VYSVĚTLENÍ ZADÁVACÍ DOKUMENTACE Č. VIII

Název veřejné zakázky:	Výstavba hasičské zbrojnice SDH - Cholutice
Evidenční číslo ve VVZ:	Z2025-040314
Druh veřejné zakázky:	Stavební práce
Režim veřejné zakázky:	Podlimitní režim
Druh zadávacího řízení:	Otevřené řízení
Název zadavatele:	městská část Praha 12
Sídlo zadavatele:	Generála Šišky 2375/6, 143 00 Praha 4 - Modřany
IČO zadavatele:	00231151
Právní forma zadavatele:	801 - obec nebo městská část hlavního města Prahy
Zastoupení zadavatele:	Ing. Vojtěch Kos, MBA, starosta
Adresa profilu zadavatele:	https://zakazky.praha12.cz/
Informace o spolufinancování projektu:	Účelové investiční dotace pro jednotky SDH obcí - Výzva JSDH_V3_2025 - Stavba nebo rekonstrukce požární zbrojnice
Registrační číslo žádosti	JSDH-V3-2025-00065

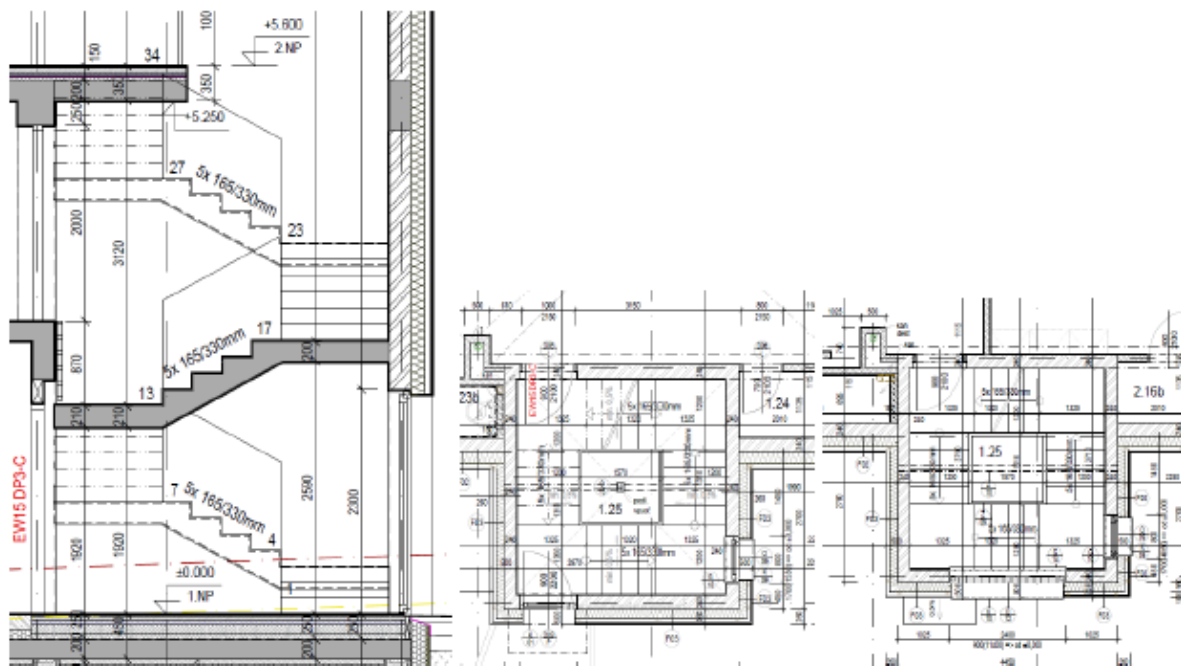
Navíc jsme při kontrole zjistili, že na výkresu Řezu A-A' je schodiště buď chybně zakresleno nebo okótováno.

V řezaných schodišťových ramenech jsou zobrazeny 4 výšky stupňů, ale v kótě je uvedeno 5 výšek schod. stupňů (5 x 165/330 mm)?!

Nesoulad je i s počty stupňů na výkresech půdorysů a ve výkresu tvaru schodiště ve statické části PD. Při konstrukční výšce schodiště 5,6 m, vychází 34 stupňů při výšce stupně cca 165 mm.

Na půdorysech v původní PD bylo podle kótování celkem 33 stupňů. Na upravených výkresech ve Vysvětlení zadávací dokumentace č.1 je podle uvedených kót 35 stupňů.

Upraveno – vizte půdorysy ASŘ části a výkresy statické části.

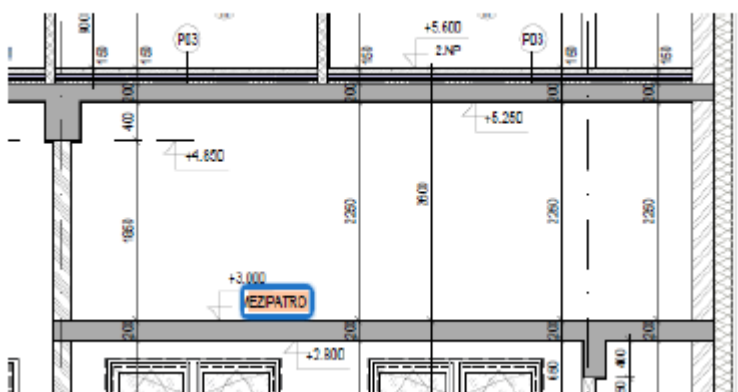
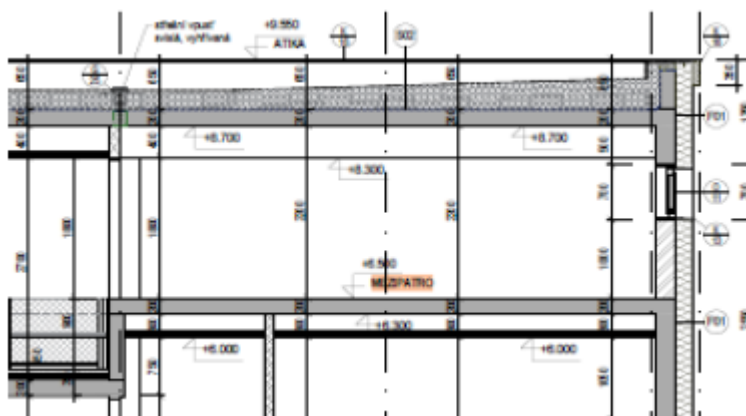
- U prvků Z/01 a Z/02 (prahy vjezdů do garáží) doplnit schematický výkres „ocelového svařence“ s popisem a rozměry použitých profilů a celkovou hmotnost.
- U prvků Z/04, Z/05, Z/06, Z/07, Z/09 (ocelová zábradlí schodišť) doplnit schematický výkres tvaru s popisem a rozměry použitých nosných profilů, zábradelní výplně, celkovou délku a hmotnost u jednotlivých zábradlí.

- U prvku Z/08 (ocelové stupně pro přístup do mezipatra) doplnit schematický výkres stupňů s popisem a rozměry použitých profilů a celkovou hmotností.
- U prvků Z/11, Z/12 (fasádní žebřík s ochranným košem) doplnit schematický výkres s uvedením celkové délky žebříků.
- U prvku Z/15 (nápis na fasádě) doplnit požadovanou výšku písma.

Upozorňuje, že bez doplnění výše uvedených údajů je zadání zámečnických výrobků naprosto nedostatečné a neumožňuje provedení porovnatelného ocenění, což je v rozporu s principy zadávání veřejných zakázek.

Zámečnické prvky dopracovány formou schémat. Vizte Výpis zámečnických prvků.

Lezecká stěna

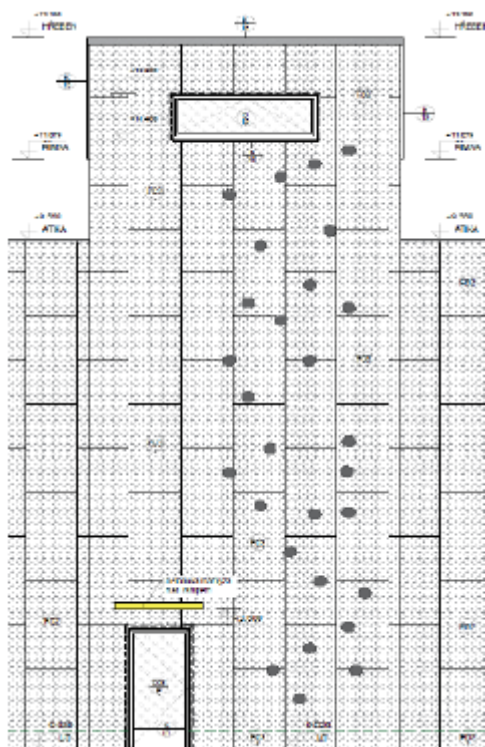
Ve výpisu ostatních prvků je pod označením G/43 napsáno „Komplety – lezecká stěna – JV fasáda hasičské věže – 1 ks“. V jihovýchodním pohledu zakreslena pouze kolečka.

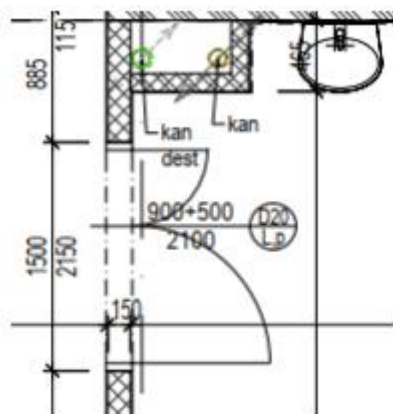
Na půdorysu 2.NP mají dvoukřídlé dveře D/20 (mezi m.č. 2.09 a 2.10) okótován průchozí rozměr dveří 900+500/2100. V tabulce dveří v PD je u dveří D/20 průchozí otvor pouze 900+350/2100. Který rozměr dveří D/20 platí?

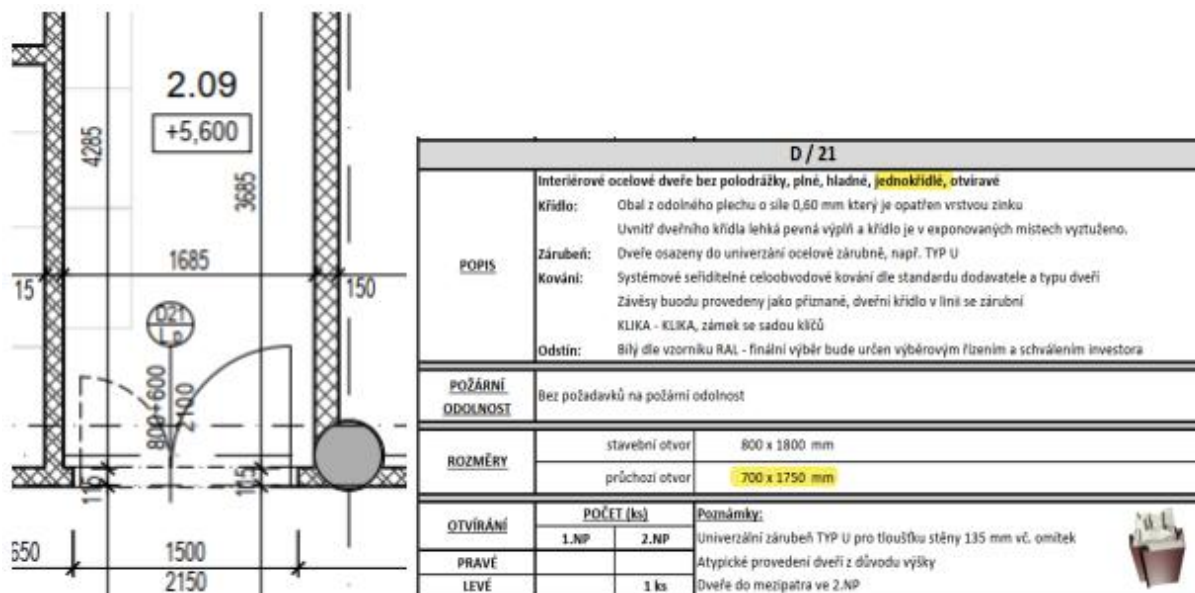
Podle tabulky dveří by ve 2.NP měly být 4 kusy dvoukřídlých dveří D/20. Na půdorysu 2.NP jsme našli pouze jednu dveř s označením D/20. Žádáme o vysvětlení.

Vizte bubliny půdorys 2.NP, nyní v souladu.

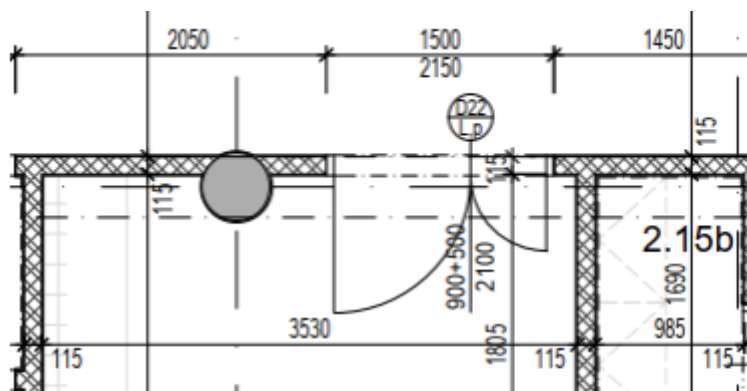
Na půdorysu 2.NP jsou mezi m.č. 2.13 a 2.14 zakresleny dvoukřídlé dveře D/22 s průchozím rozměrem 900+500/2100. V tabulce dveří je pod označením D/22 popsána prosklená hliníková sestava o rozměru stavebního otvoru 1500+2500 x 2700 mm s dveřmi 900+400x2100 mm. Žádáme o opravu.

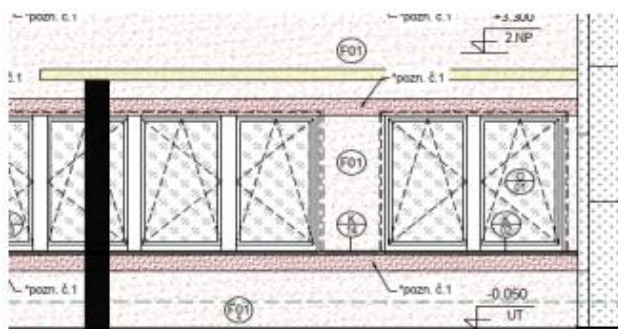
Podle PD Architektonicko stavebního řešení mají být nad 3 vstupy do objektu provedeny „betonové markýzy“. Tyto betonové markýzy vč. jednoho sloupu a patky (viz markýza nad hlavním vstupem) nejsou řešeny v PD Staticko konstrukčního řešení a jejich nosná konstrukce není nikde navržena.

V PD Architektonicko stavebního řešení je informace o markýzách neúplná:

- Návrhu nosné konstrukce betonových markýz do PD Staticko konstrukčního řešení
- Doplnění popisu skladby konstrukce markýz do PD ASŘ
- Doplnění kót rozměrů markýz do PD ASŘ
- Doplnění markýz do výkresů řezů.

Doplněno do výkresů – markýzy okotovány, doplněny do řezu. Skladba nebude – bude pouze „syrový beton“.

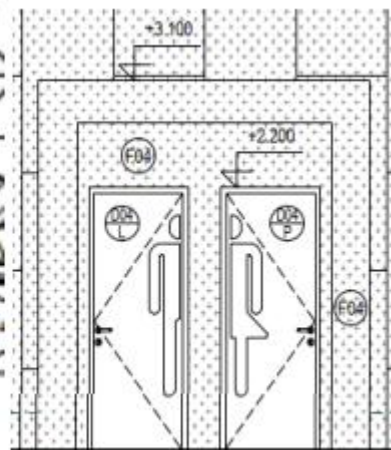
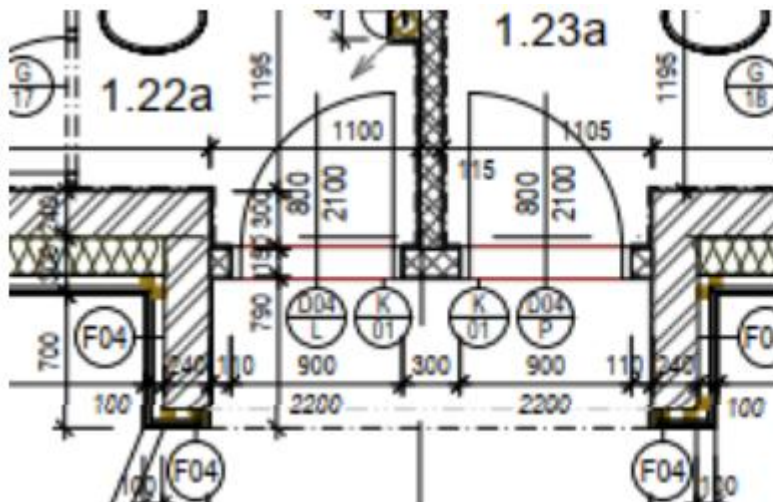
V PD PD Architektonicko stavebního řešení chybí návrh skladby zastřešení portálu u vstupu do venkovních WC. Žádáme o doplnění.
